SP-08.01 – FEBB. '08 MC 1210 – 230/60/3

NUOVO COMPRESSORE COPELAND

SP-08.02 – FEBB. '08 SERIE MV

SP-08.03 – FEBB. '08 AC 46 - AC 56 - AC 86 - AC 106 NUOVI INTERRUTTORI GENERALE E ALLARME/RESET

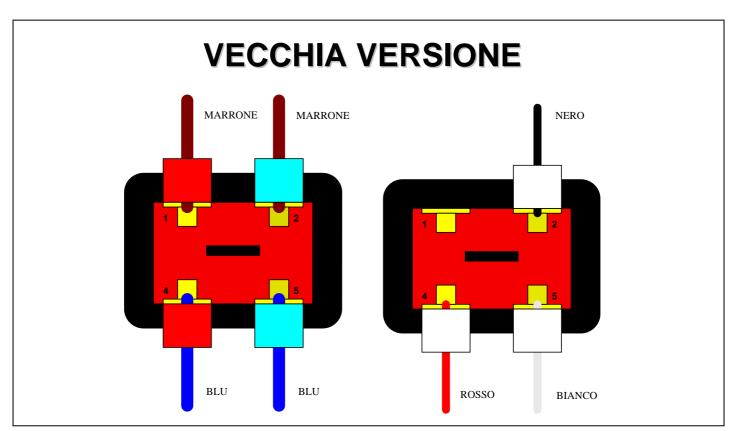
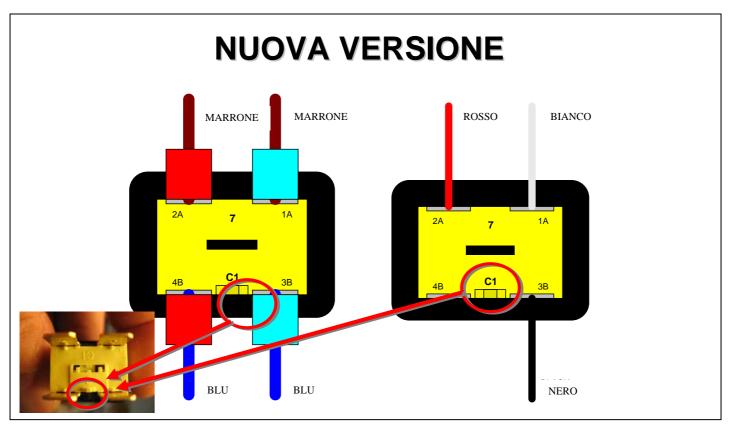
Sia l'Interruttore Generale Verde che quello Rosso di Allarme/Reset sono stati nuovamente sostituiti ritornando all'applicazione utilizzata originariamente sulle macchine della serie AC..6 prodotte fino alla metà del 2007.

Rispetto ai precedenti, i nuovi interruttori hanno dimensione leggermente differente (19,6 mm di larghezza sul lato contatti anziché 19,4 mm) e numeri di identificazione dei contatti/capicorda diversi.

In allegato lo schema elettrico dove vengono dettagliati i collegamenti elettrici dei due interruttori luminosi della precedente versione (all'interno dei supporti) così come di quella attuale (senza supporti).

Poiché nei nuovi interruttori i numeri dei contatti non sono facilmente leggibili, suggeriamo di controllare SEMPRE il numero indicato sotto la piccola linguetta (vedere il dettaglio nella foto sottostante) ogniqualvolta sarà necessario sostituirli.

Nel disegno sottostante potete trovare il dettaglio dei contatti e relativi collegamenti.

Gli interruttori utilizzati sui modelli della serie AC..6 prodotti dalla metà del 2007 fino ad ora, saranno comunque disponibili come parti di ricambio con i seguenti codici:

Interruttore Generale Verde P/N 620487 02
Interruttore di Reset 620487 03
Led Rosso di Allarme 620504 00

SP-08.04 – MARZO '08 TC 180

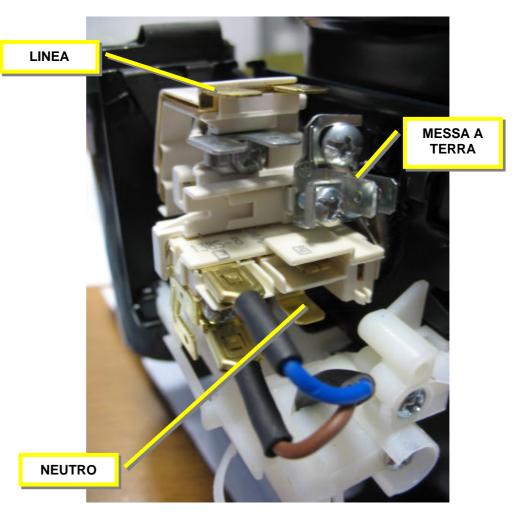
A partire dal mese scorso è stato cambiato il filtro di scarico acqua del vassoio raccogligocce passando dalla versione standard utilizzata in tutti i contenitori ad una dotata di foro centrale che permette di pulire più facilmente la parte interna del tubo di scarico acqua come illustrato nella fotografia sottostante.

Il filtro con il foro centrale è disponibile con il codice ricambio 660211 03 e può essere utilizzato al posto del vecchio modello.

SP-08.06 – MARZO '08 SERIE AF/MF LUBRIFICAZIONE GIUNTO

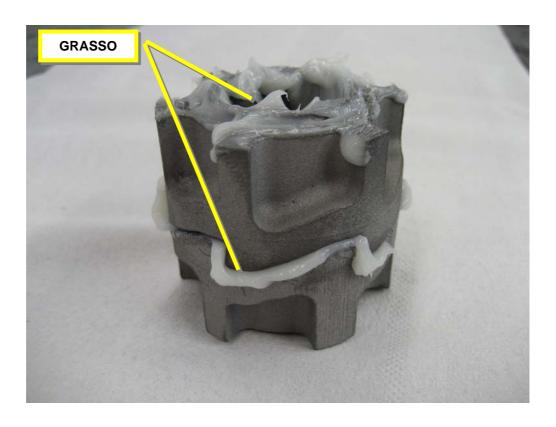
Vogliamo rammentare con la presente l'importanza della corretta e adeguata lubrificazione del foro interno del semi-giunto superiore così come della superficie esterna dei denti così come illustrato nella seguente fotografia.

La corretta lubrificazione permette infatti al semi-giunto superiore di riabbassarsi grazie al carico della molla superiore in caso di sollevamento durante la rotazione.

SP-08.07 – MARZO '08 NUOVO MODELLO MC 8 AS/WS

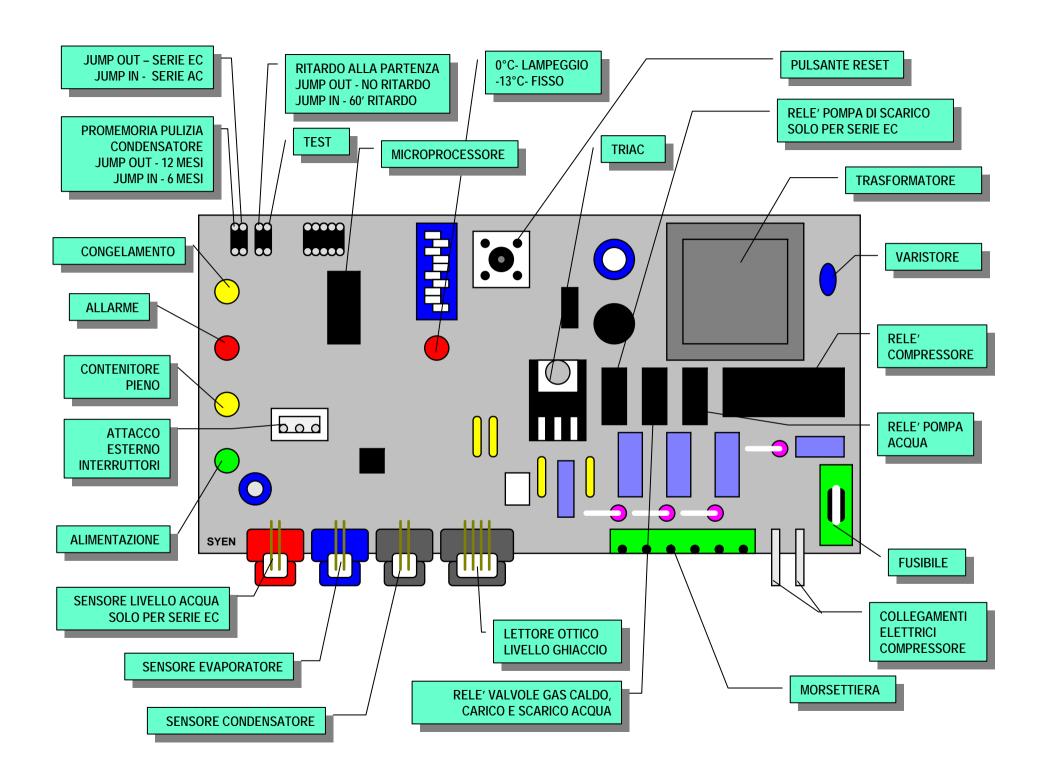
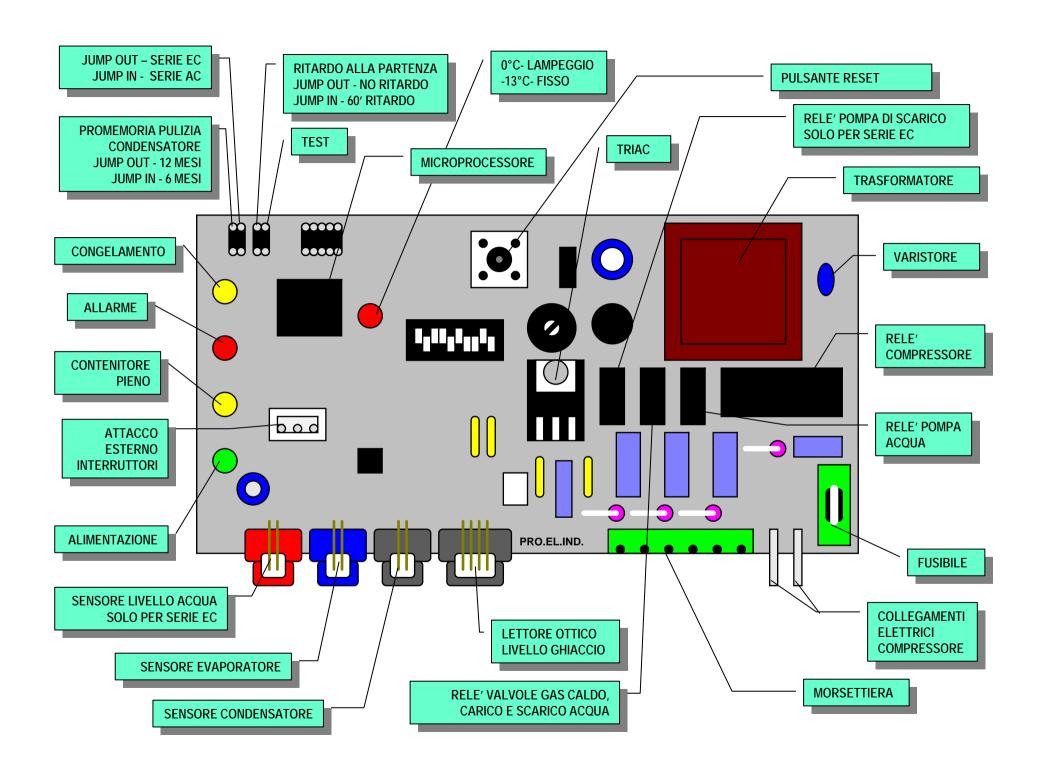
Il modello MC 8 è equipaggiato con la Scheda Elettronica di Nuova Generazione già testata su oltre cento macchine già installate sul campo.

Questa Nuova Scheda Elettronica, disponibile con il codice ricambio 620462 06, consiste nella Scheda Elettronica standard utilizzata fino ad ora integrata con la Scheda Pulizia.

La Nuova Scheda Elettronica è dotata di un relè del compressore che è in grado di supportare un assorbimento di corrente fino a 16 ampere rendendo così possibile il collegamento diretto del compressore alla Scheda Elettronica stessa.

Questa nuova Scheda Elettronica non ha più in dotazione il TRIMMER I/R poichè la calibrazione del Lettore Ottico di Livello Ghiaccio viene effettuata direttamente dalla Scheda Elettronica attraverso questa procedura:

- Assicurarsi che Trasmettitore & Ricevitore del Lettore Ottico di Livello Ghiaccio siano entrambi puliti e liberi da depositi di calcare.
- Spegnere la macchina attraverso l'Interruttore Generale Verde.
- Premere e mantenere premuto il pulsante della Scheda Elettronica.
- Accendere la macchina attraverso l'Interruttore Generale Verde.
- Attendere alcuni secondi fino a che tutti i Leds della Scheda Elettronica lampeggiano una volta.

- Rilasciare il pulsante della Scheda Elettronica.
- La calibrazione è stata effettuata con successo.

Questa operazione può essere effettuata ogniqualvolta se ne presenti la necessità mentre DEVE essere sempre effettuata nel momento in cui si installa o si sostituisce una nuova scheda Elettronica o un nuovo Lettore Ottico di Livello Ghiaccio.

SP-08.08 – MARZO '08 AC 176 & AC 226 AS/WS NUOVA SCHEDA ELETTRONICA

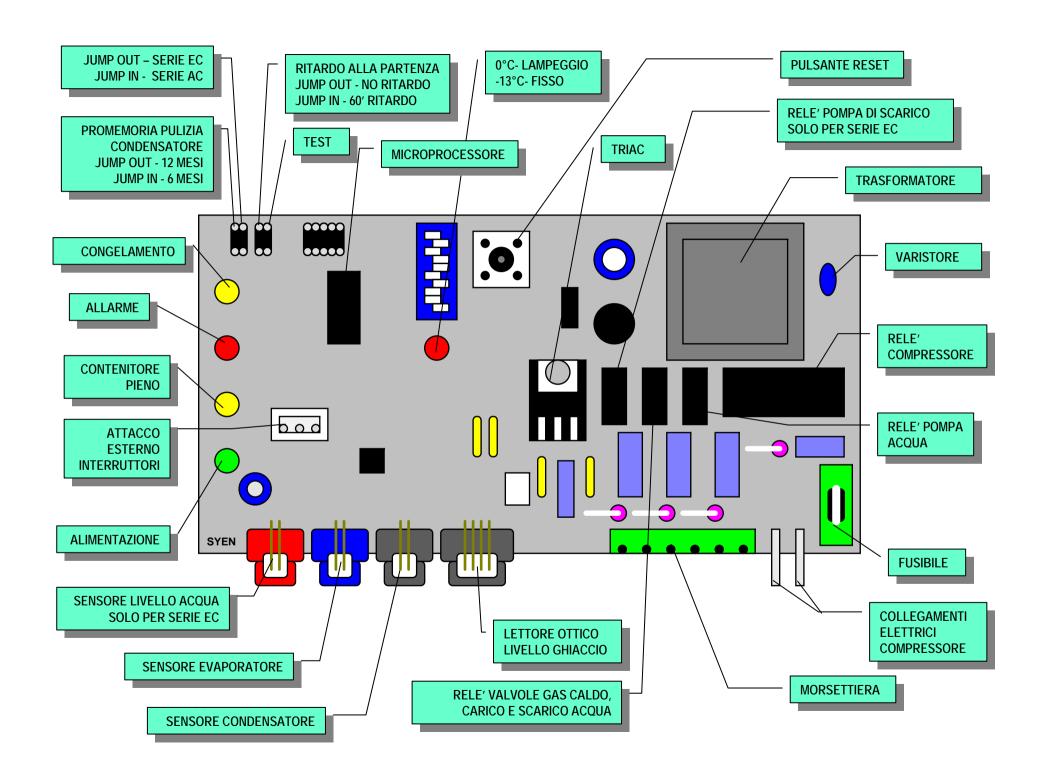
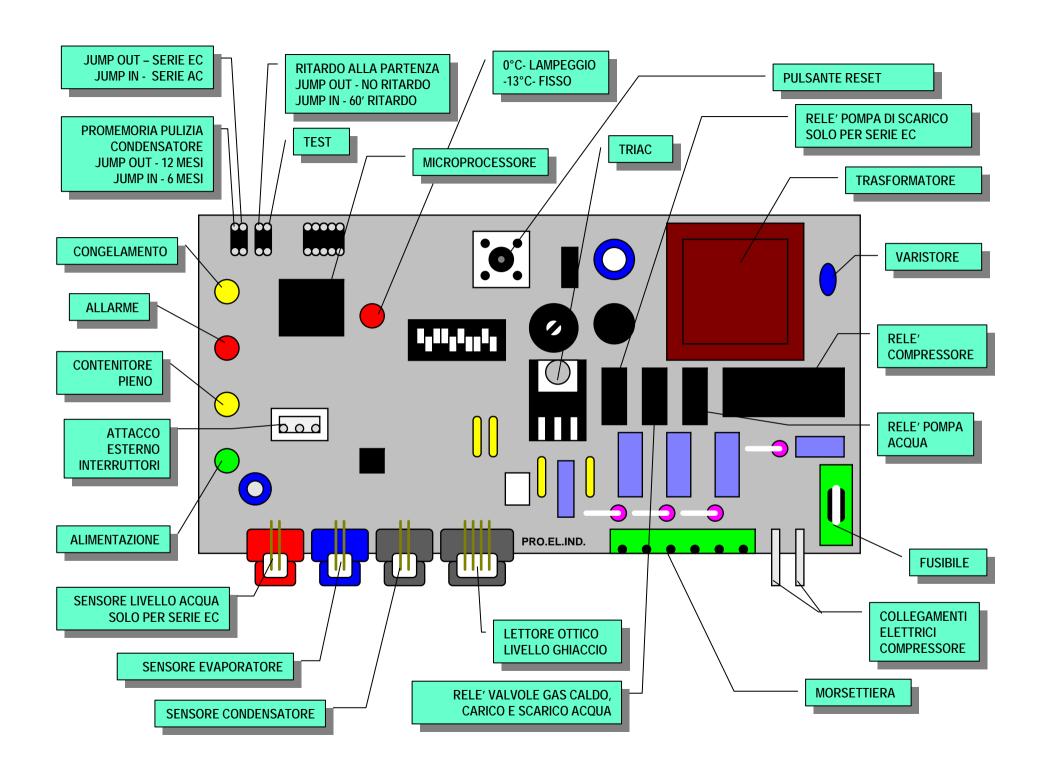
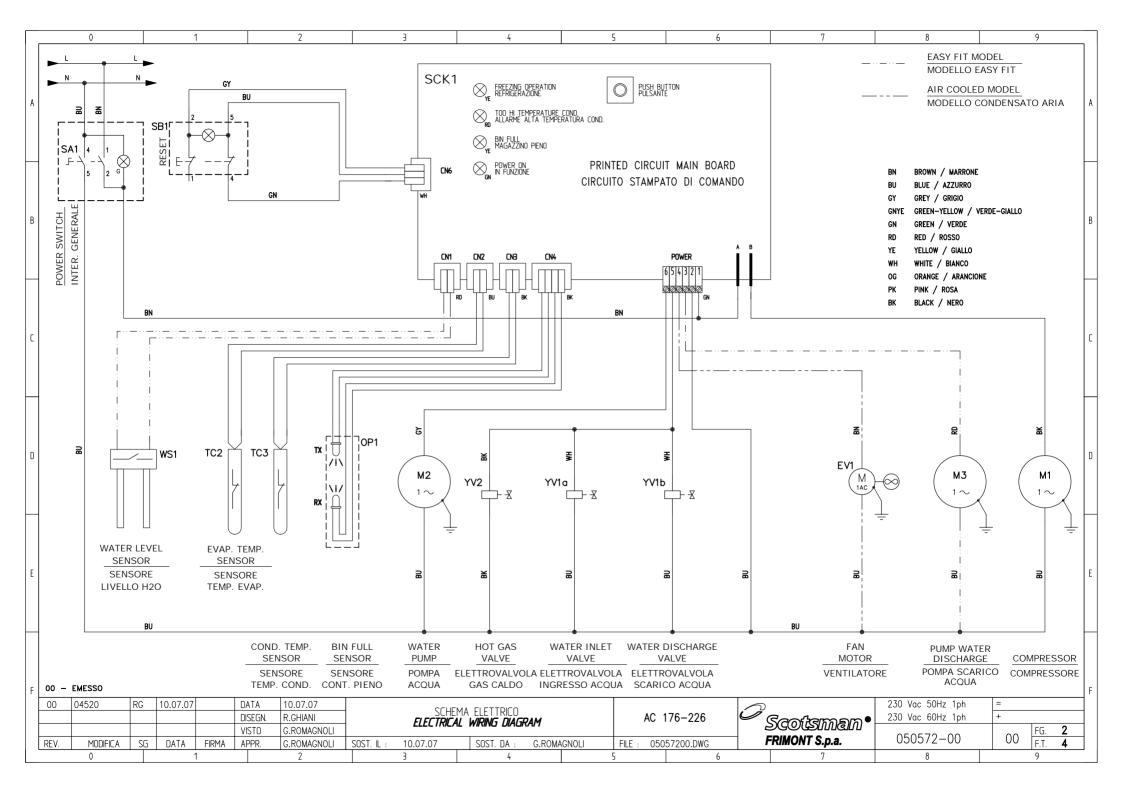
è stata installata la Nuova versione della Scheda Elettronica utilizzata anche sul modello MC 8 (vedere Bollettino di Servizio SP-08.07).

Come già illustrato nel precedente Bollettino di Servizio SP-08.07, questa Nuova Scheda elettronica, disponibile con il codice ricambio 620462 06, ha integrato nel suo hardware la Scheda Pulizia ed il relè da 16 ampere che consente il collegamento diretto tra il compressore e la Scheda stessa.

Come dettagliato nel Bollettino di Servizio SP-08.07, la calibrazione del Lettore Ottico di Livello Ghiaccio viene effettuata direttamente dalla Scheda Elettronica attraverso questa procedura:

- Assicurarsi che Trasmettitore & Ricevitore del Lettore Ottico di Livello Ghiaccio siano entrambi puliti e liberi da depositi di calcare.
- Spegnere la macchina attraverso l'Interruttore Generale Verde.
- Premere e mantenere premuto il pulsante della Scheda Elettronica.
- Accendere la macchina attraverso l'Interruttore Generale Verde.
- Attendere alcuni secondi fino a che tutti i Leds della Scheda Elettronica lampeggiano una volta.
- Rilasciare il pulsante della Scheda Elettronica.
- La calibrazione è stata effettuata con successo.

La macchina arresterà il suo funzionamento in condizione di contenitore pieno solo alla fine del Ciclo di Shrinamento.

Poiché i collegamenti elettrici sono differenti, la Nuova Scheda Elettronica NON è intercambiabile con la precedente versione utilizzata sugli stessi modelli.

SP-08.10 – APRILE '08 MF 58 – MF 68 ORIFIZI / UGELLI VALVOLA DI ESPANSIONE (TXV)

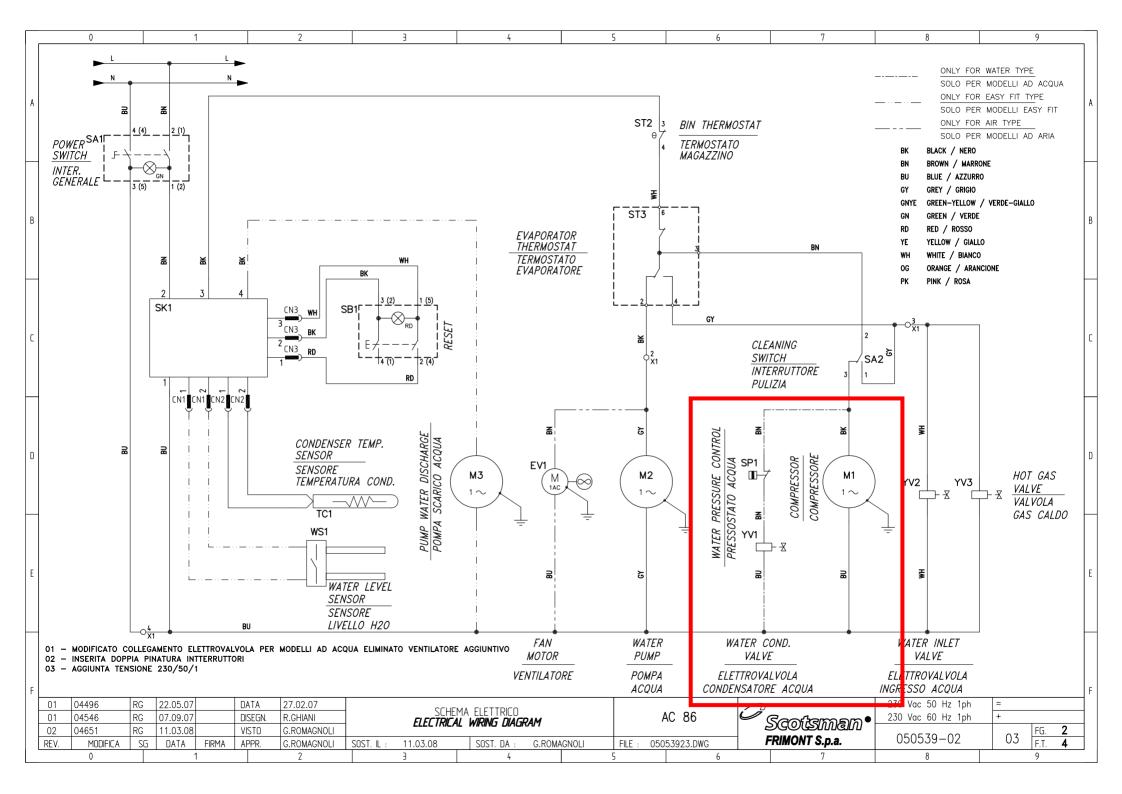
I modelli sopra indicati verranno forniti con due differenti orifizi/ugelli per le Valvole di Espansione (TXV), i primi aventi diametro interno 1 mm e i secondi con diametro interno da 2 mm.

L'orifizio/ugello da 1 mm (Codice Ricambio 620427 09) DEVE essere utilizzato nelle installazioni che prevedono il collegamento dei modelli MF58/68 split ad una centrale frigorifera operante con R404a che fornisce liquido sotto-raffreddato alla macchina.

L'orifizio/ugello da 2 mm (Codice ricambio 620467 08) DEVE essere invece utilizzato quando i medesimi modelli vengono collegati ad una centrale frigorifera che fornisce refrigerante liquido a temperature standard (35-40 °C).

Si informa preventivamente che l'utilizzo dell'orifizio/ugello da 2 mm abbinato a refrigerante liquido sotto-raffreddato in ingresso alla macchina, può portare la stessa a produrre del ghiaccio molto duro con un incremento del carico meccanico alla rotazione della coclea e il conseguente accorciamento della vita delle parti meccaniche.

Per evitare questo tipo di problema, tutti i modelli MF 58/68 verranno forniti con l'orifizio/ugello da 1 mm installato direttamente nella Valvola di Espansione (TXV) mentre quello da 2 mm verrà fornito separatamente in una busta in plastica unitamente al Foglio di Avvertenza che trovate in allegato.

La Valvola d'Espansione Termostatica o le Valvole Termostatiche di serie sono equipaggiate con un orifizio da 1 mm di diametro da utilizzare SOLO ed UNICAMENTE quando la macchine è collegata ad una centrale frigorifera a liquido SOTTORAFFREDDATO.

Qualora la macchine venisse collegata ad una centrale Standard oppure ad un gruppo condensante dedicato, è IMPERATIVO sostituire l'ugello da 1 mm della Valvola d'Espansione Termostatica con quello fornito in dotazione da 2 mm.

SP-08.13 – MAG. '08 AC 46-AC 56-AC 86-AC 106 VERSIONI RAFFREDDATE AD ACQUA

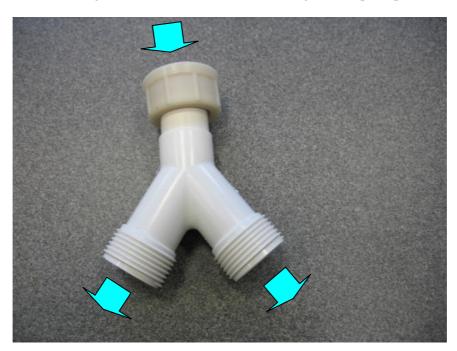
Le versioni raffreddate ad acqua dei modelli sopra elencati sono ora equipaggiate con due Valvole Solenoidi di Ingresso Acqua separate per poter collegare il fabbricatore a due differenti linee di alimentazione idrica (quando disponibili) come illustrato nella seguente foto .

Qualora fosse disponibile una sola linea di alimentazione idrica, per facilitare la fase di installazione della macchina verrà fornito in dotazione un raccordo a "Y" codice ricambio 660894 00 (vedere foto) e un tubo di ingresso acqua aggiuntivo codice 060513 00.

Questo raccordo a "Y" è composto da una connessione femmina da 3/4" che va collegata al rubinetto dell'acqua e da due raccordi maschi da 3/4" da collegare alle due valvole solenoidi di ingresso acqua separate .

SP-08.15 – LUGLIO '08 SERIE AF - MF NUOVA SCHEDA ELETTRONICA

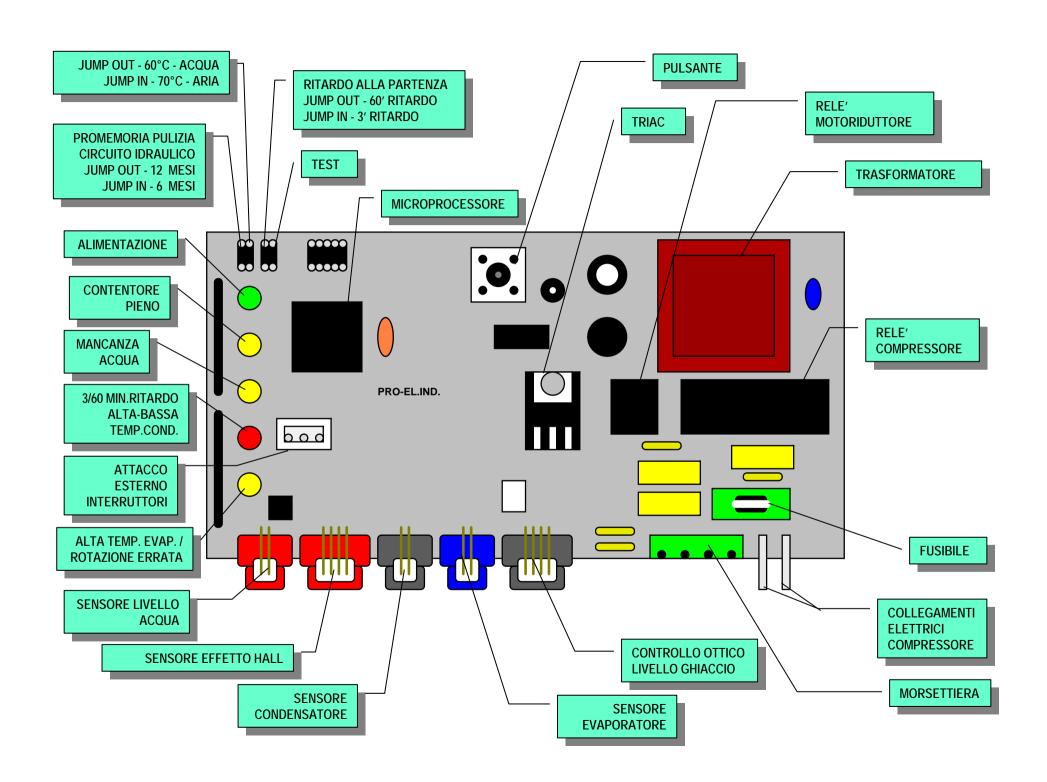
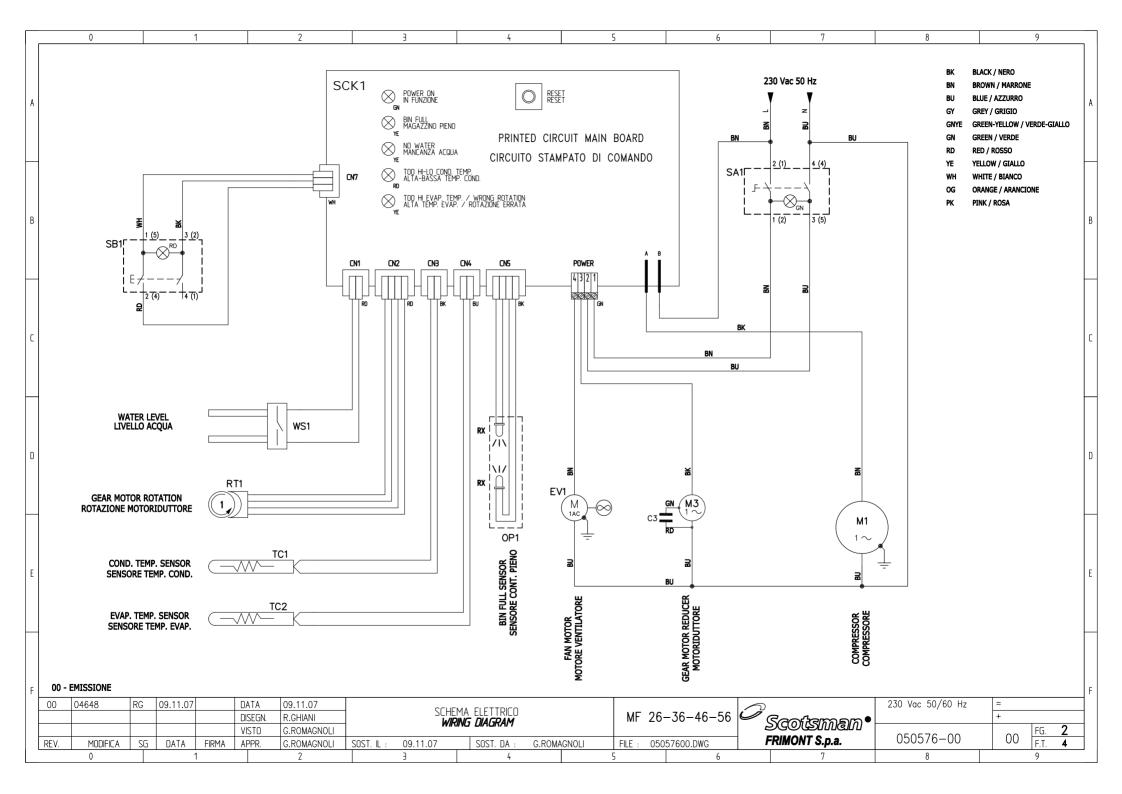
Sono stati messi sul mercato a scopo di test alcuni MF 36 equipaggiati con un nuovo modello di Scheda Elettronica avente le seguenti caratteristiche :

- Pulsante per la calibrazione del Lettore Ottico Livello Ghiaccio
- Relè del compressore da 16 Ampere per alimentare direttamente il compressore
- Attacco esterno interruttori (non ancora utilizzato)

Il codice ricambio della nuova Scheda Elettronica è 620462 08 e NON è intercambiabile con la precedente versione a causa della diversità dei connettori di alimentazione come si può notare dalla foto sottostante.
